FREIE WÄHLER
STADTVERBAND AUGSBURG

Baumfällung am Herrenbach- DIN 19712

Merkblatt Nr. 5.1/1, Stand: 01.02.1984, Seite 7 von 16

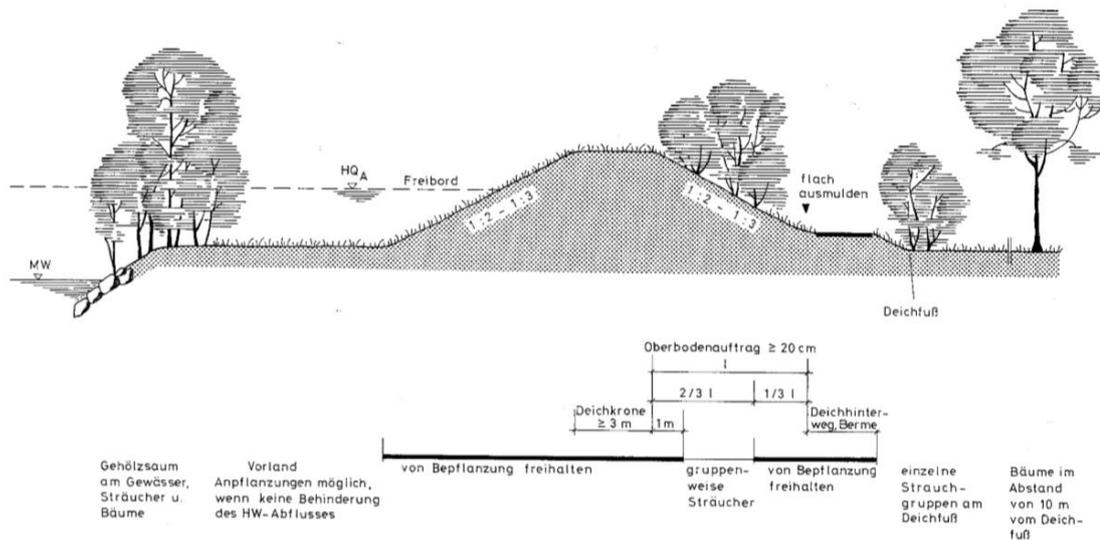
Nachdem es sich beim Herrenbach um einen niveaugeregelten Industriekanal handelt, dessen Zu und Ablauf über Wehrdurchflüsse bestimmt wird, tritt kein Hochwasserfall ein.

Die Sicherung des Herrenbachkanals erfolgt nicht über eine Deichanlage sondern ein Stahlbetongerinne. Die Standfestigkeit des Gerinnes muss baustatisch nachgewiesen werden. Die angeschüttete Böschung ist nicht als Deich im Sinne der DIN 19712 angelegt und erfüllt auch in keiner Weise eine Deichfunktion.

Auch dieses Merkblatt befasst sich, wie die unten stehende Querschnittsskizze zeigt nicht mit betonierten Industriekanälen sondern mit Hochwasserschutzdämmen und Deichanlagen, und ist demnach für den Fall Herrenbach nicht anzuwenden.
